既設
電灯動力盤 LP-TK (内P-TK)

既設
電灯動力盤 LP-K1 (内P-K1)

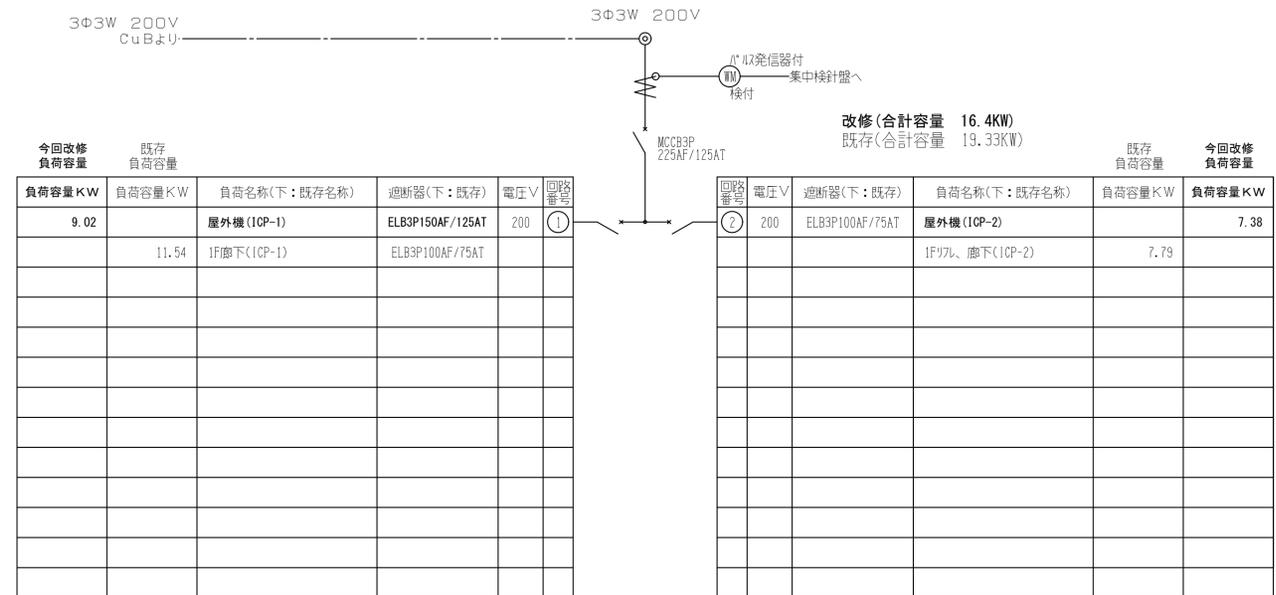
- 今回改修
- ・改修部、回路名称変更
 - ・既存①②遮断器ELCB50AF/50ATからELCB60AF/60ATに入替
 - ・既存補助ヒーター回路配線を新設屋内機電源で使用(1φ200V)
 - ・①既存配線(CE5.5φ-4C)と新設(CE114φ)の入替
 - ・②既存配線(CE5.5φ-4C)と新設(CE114φ)の入替

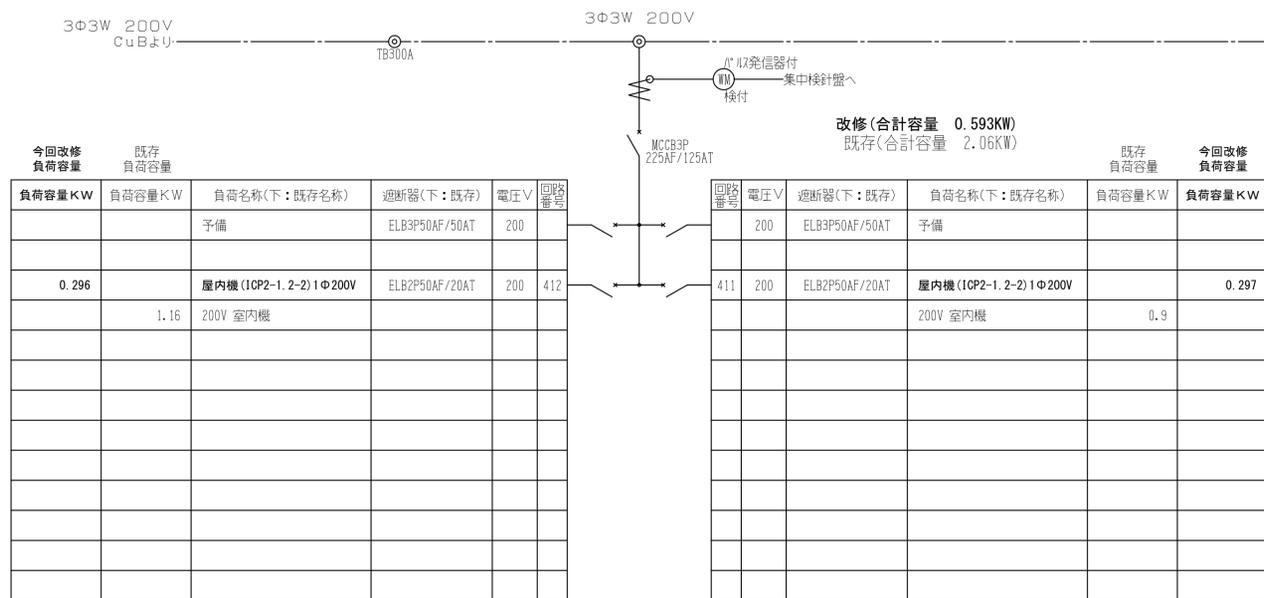
- 今回改修
- ・改修部、回路名称変更
 - ・既存①遮断器ELCB100AF/75ATからELCB150AF/125ATに入替
 - ・①既存配線(CE14φ-4C)と新設(CE138φ)の入替
 - ・②既存配線(CE14φ-4C)と新設(CE122φ)の入替
